TRANSPORDIAMET

N° 03 – 2021

Tedaanded	040 – 056
<i>Notices</i>	
seisuga	01.03.2021
<i>as of</i>

TEADAANDED MEREMEESTELE *NOTICES TO MARINERS*

**TEADAANDED
MEREMEESTELE
NOTICES TO MARINERS**
Teade - 044 - Notice
№ 3-2021

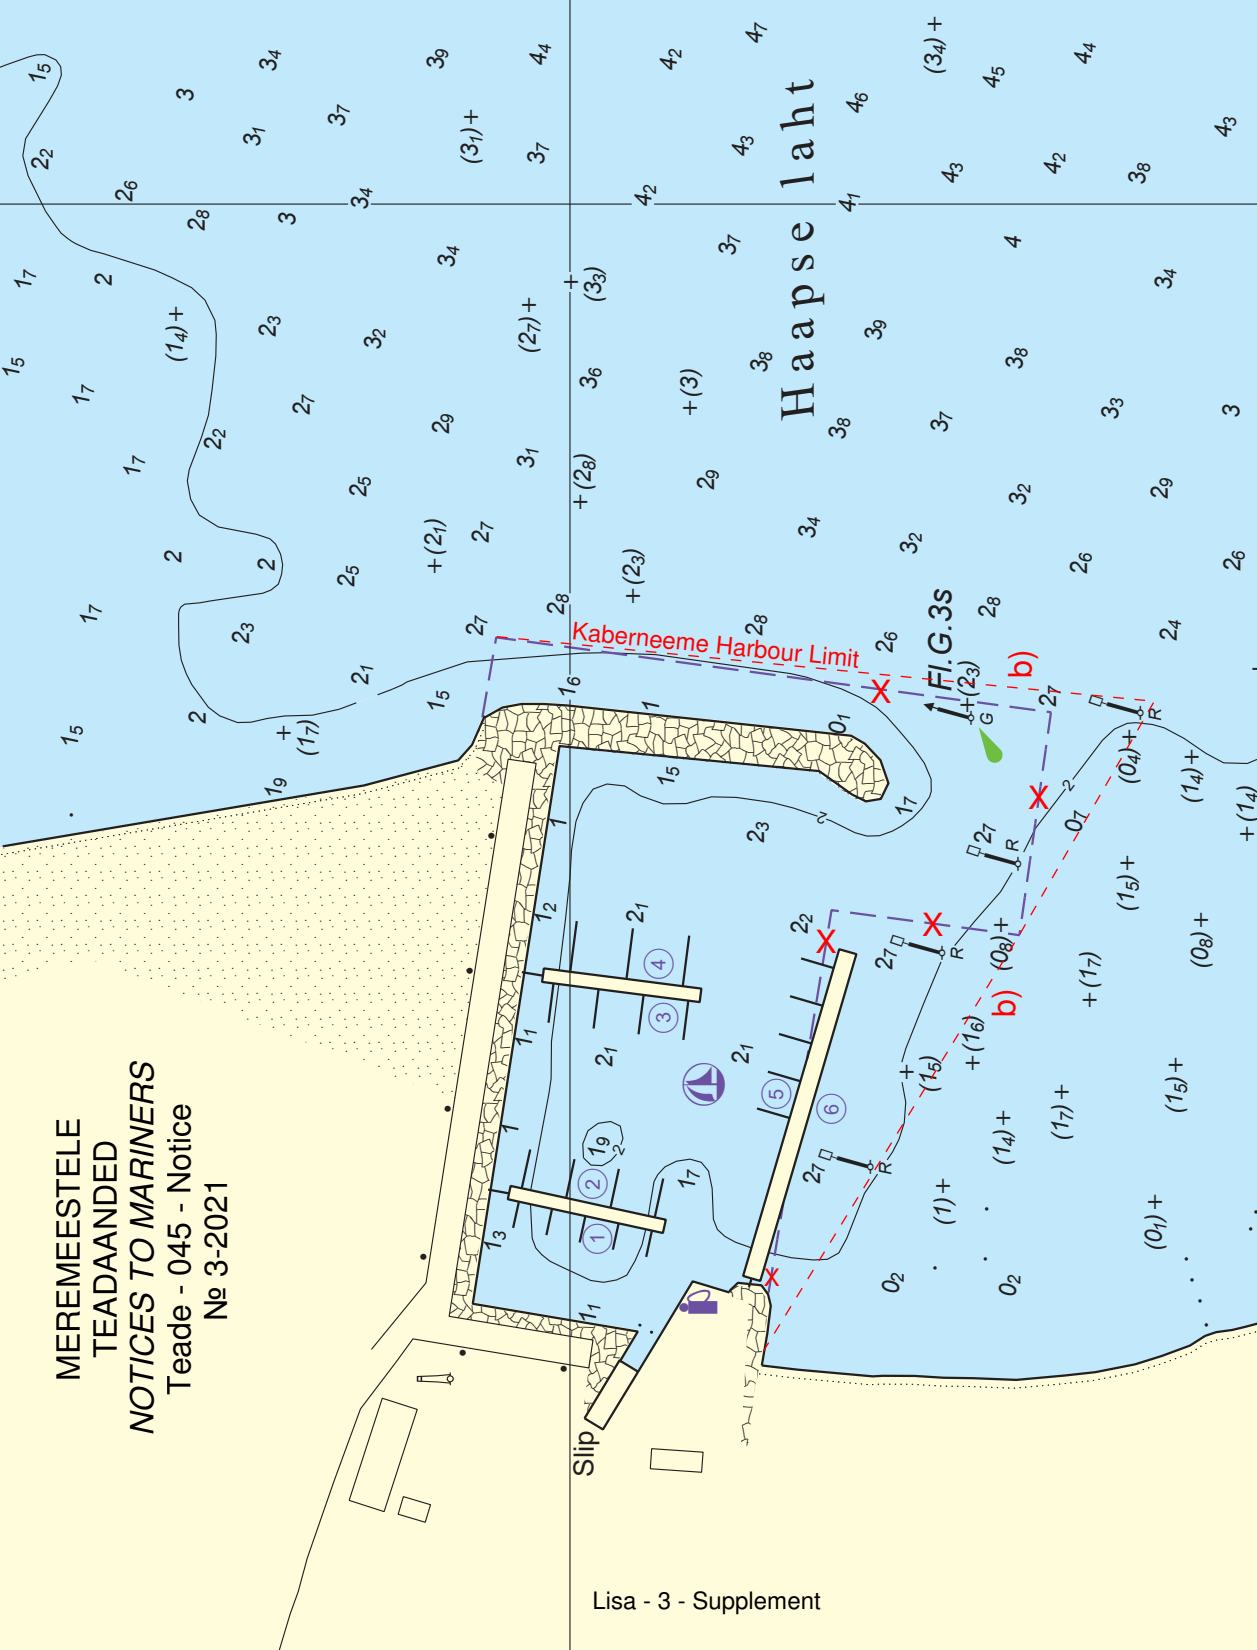
Paljassaare sadam, Hundipea sadam, Lahesuu sadam –

Paljassaare sadam, Hundipea sadam, Lahesuu sadam –

MEREMEESTELE
TEADAANDED
NOTICES TO MARINERS
Teade - 045 - Notice
№ 3-2021

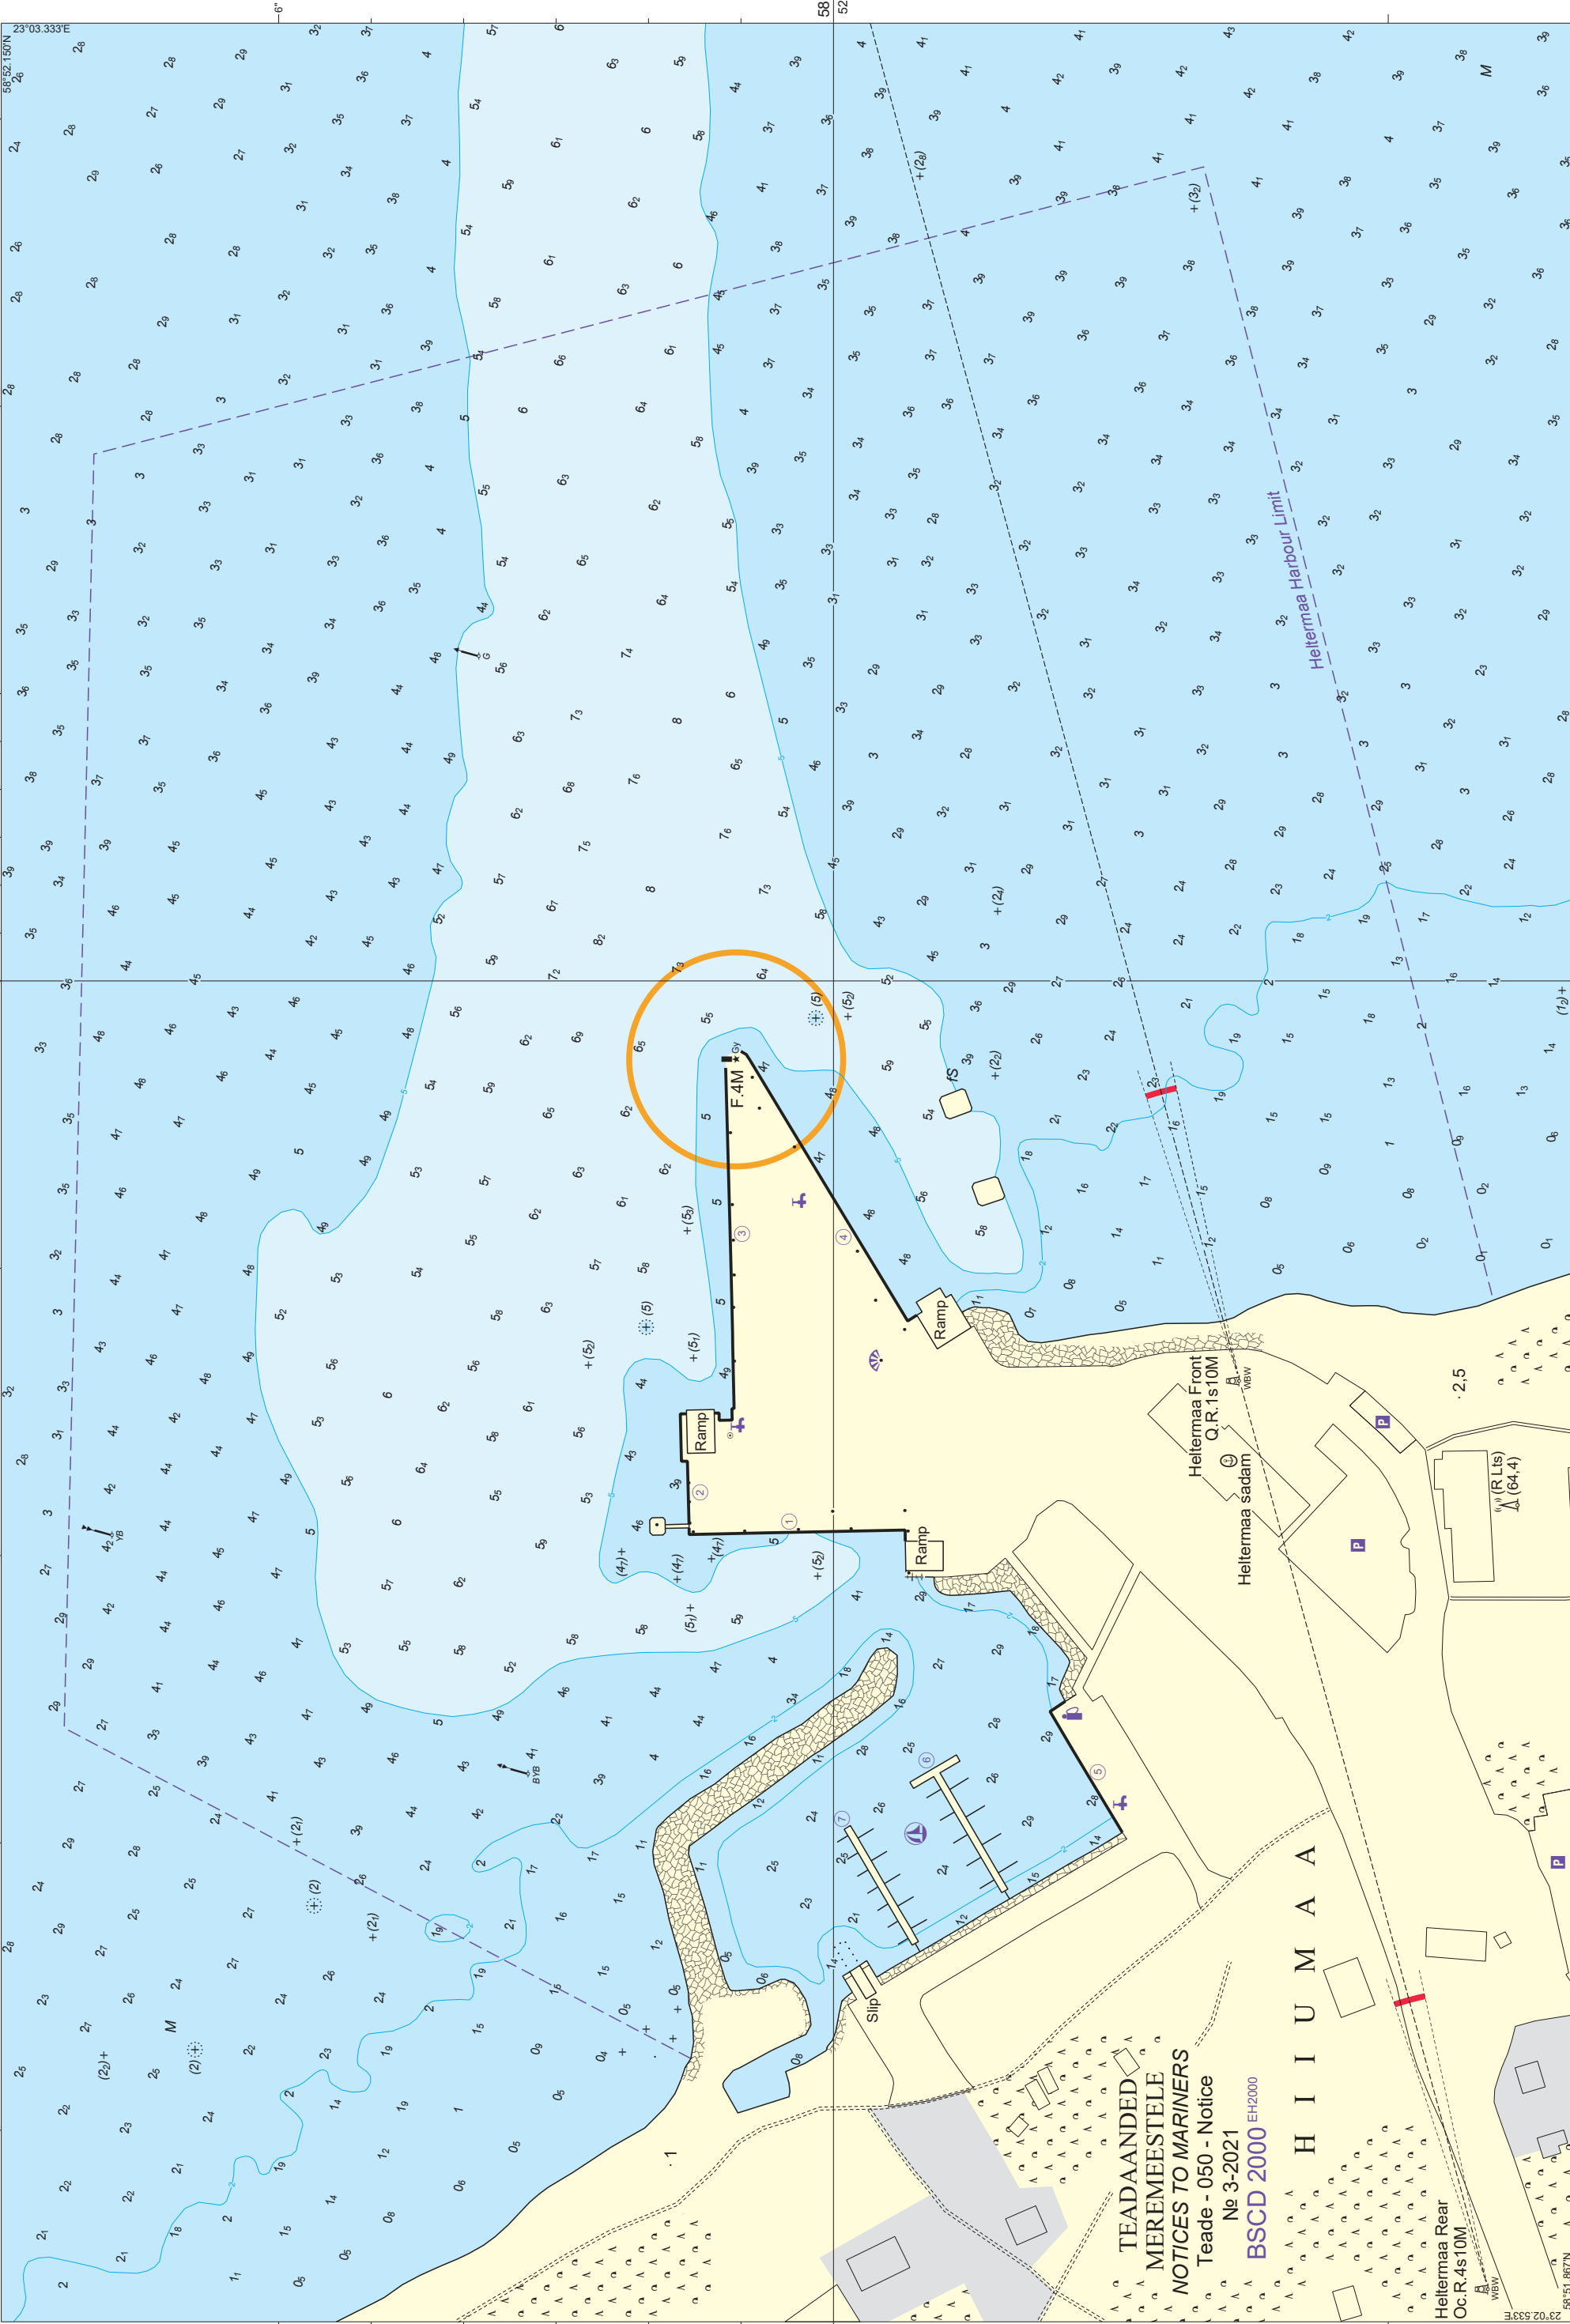
a) delete part of harbour limit between positions:

b) insert a new part of harbour limit between positions:

59°31'12.43"N 025°16'43.15"E – 59°31'08.66"N 025°16'42.46"E –

59°31'09.45"N 025°16'39.81"E – 59°31'10.92"N 025°16'35.19"E

TEADAANDED
MEREMEESTELE
NOTICES TO MARINERS
Teade - 051(T) - Notice
№ 3-2021

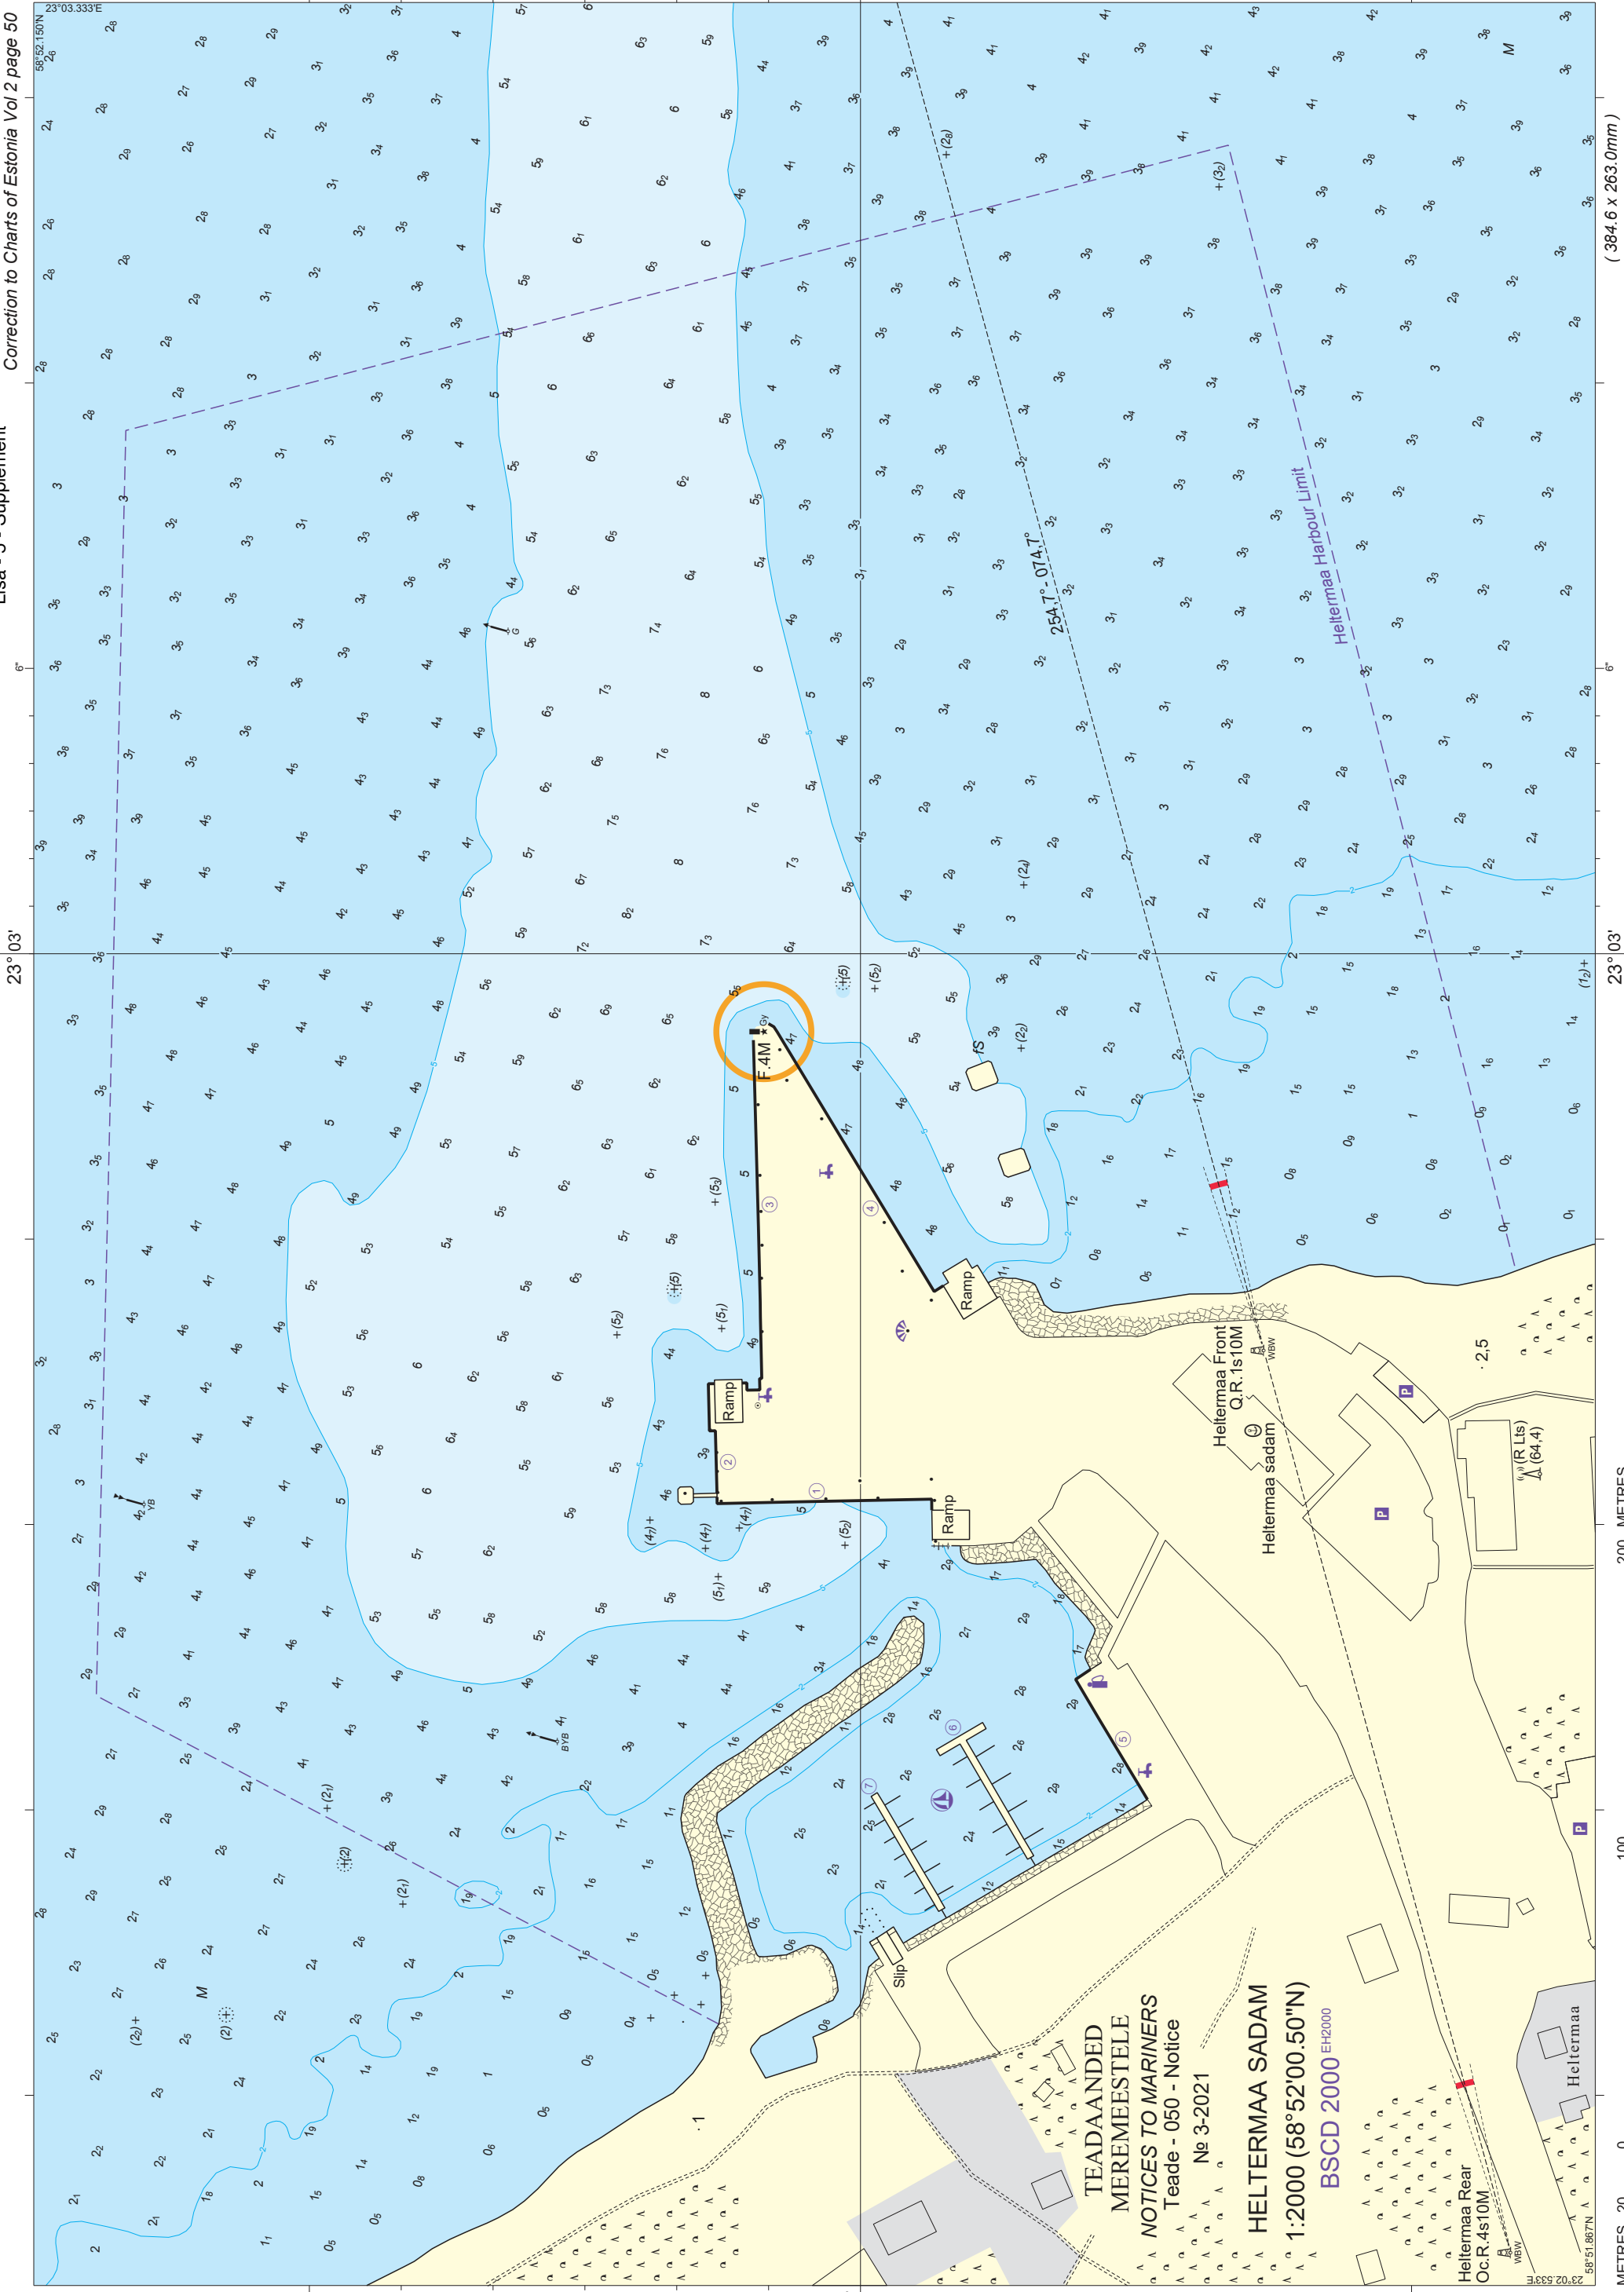
Seoses jääteega on laevaliiklus alates 22. veebruarist 2021 peatatud Hiiu väinas Sõru-Triigi laevateelt ida poole [a] ja Muhu saare Seanina neemest lääne poole [b] jääval merealal.

As of February 22, 2021 vessel traffic is stopped in Hiiu väin in the marine area east from Sõru-Triigi fairway [a] and west from Seanina neem on Muhu saar [b], due to the ice bridge (road).
